Do Zmawiającego wpłynęło zapytanie do postępowania pn. „dostawa znaków drogowych na terenie Gminy Kamionka Wielka” - (ID 817719). Poniżej zamawiający udziela odpowiedzi na zadane pytania:

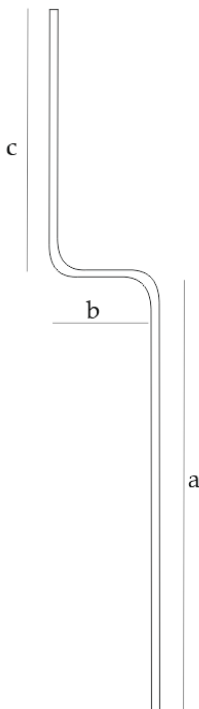
4. Proszę o zamieszczenie wzoru/rysunku poglądowego z dokładnymi wymiarami dla pozycji „słupek gięty do znaku drogowego”

Zamawiający poniżej załącza rysunek poglądowy słupka giętego do znaku drogowego, jaki należy wycenić w ofercie, wraz z wymiarami:

a: 3000 mm, b: 400 mm, c: 1000 mm
